**RESOLUCIÓN DE DIVISIÓN DE SUPERVISIÓN DE HIDROCARBUROS LÍQUIDOS  
ORGANISMO SUPERVISOR DE LA INVERSIÓN EN ENERGÍA Y MINERÍA  
OSINERGMIN N° 31-2019-OS-DSHL**

El expediente N° 201700144314, que contiene, entre otros actuados, el Informe de Inicio de Instrucción N° 1121-2018-OS-DSHL-USEI de fecha 18 de febrero de 2018, y el Informe Final de Instrucción N° 708-2018-OS-DSHL-USEI de fecha 12 de noviembre de 2018, referidos a presuntos incumplimientos a la normativa vigente del subsector hidrocarburos, por parte de la empresa **LIMA GAS S.A.**, identificada con Registro Único de Contribuyentes (RUC) N° 20100007348.

1. Con fechas 26 y 29 de setiembre de 2017, se realizó visita de supervisión operativa a las instalaciones de la Planta Envasadora de GLP de responsabilidad de la empresa **LIMA GAS S.A.**, a fin de verificar el cumplimiento de las obligaciones a las normas técnicas y de seguridad del subsector hidrocarburos, según consta en el Acta de Visita de Supervisión y/o Fiscalización Nro. 0003103.

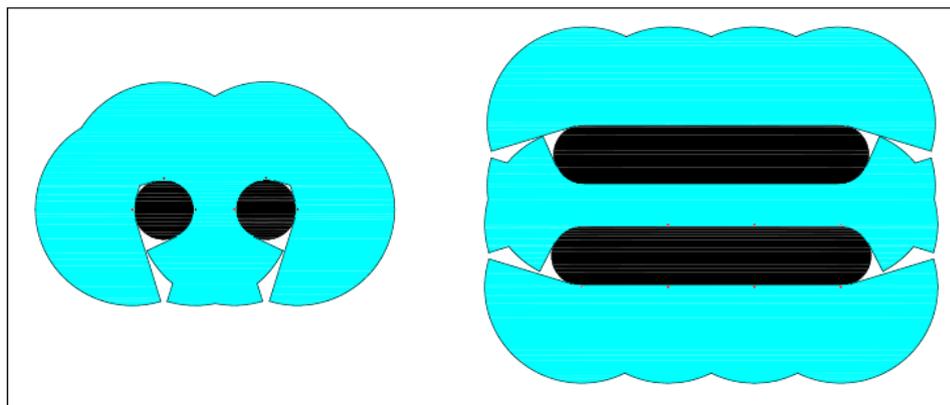
La NFPA 15 en su edición 2017, señala lo siguiente:

- **5.12.2** Los sistemas de detección deben ser de supervisión automática de acuerdo con la NFPA 72.
- 6.5.2.1 La selección, localización y espaciamiento de los detectores de incendio automáticos para la activación de sistemas fijos de agua pulverizada, deben cumplir o exceder los requisitos pertinentes de la NFPA 72.
- 6.5.2.3.1 Cuando están situados en exteriores o al aire libre, el espaciamiento, de detectores fijos de temperatura o tasa de incremento, se debe reducir por lo menos en 50 por ciento de su espaciamiento listado, bajo cielos rasos uniformes.

De lo antes indicado, teniendo en cuenta el radio de acción de las termocuplas instaladas (09 por cada tanque, 03 a cada lado del tanque y 3 en la parte superior) en los tanques debe ser de 3.5 m., lo cual puede ser observado en el gráfico adjunto, y ante un eventual amago de incendio en la zona de almacenamiento de GLP, los sensores de calor serian capas de:

- Detectar un fuego hasta el nivel más alto de los tanques estacionarios de GLP,
- La línea perimetral del alcance del sistema de detección automático cubriría totalmente los tanques estacionarios de GLP.

Por lo tanto, al haberse verificado que la instalación de los equipos de detección automática del sistema de enfriamiento de los tanques de almacenamiento de GLP, cumplen con los numerales 6.5.2.2.1, 6.5.2.2.2 y 5.12.1 de la NFPA 15, edición 2017, y este cumplimiento data de fecha anterior al inicio del procedimiento administrativo, corresponde ser archivada esta imputación.
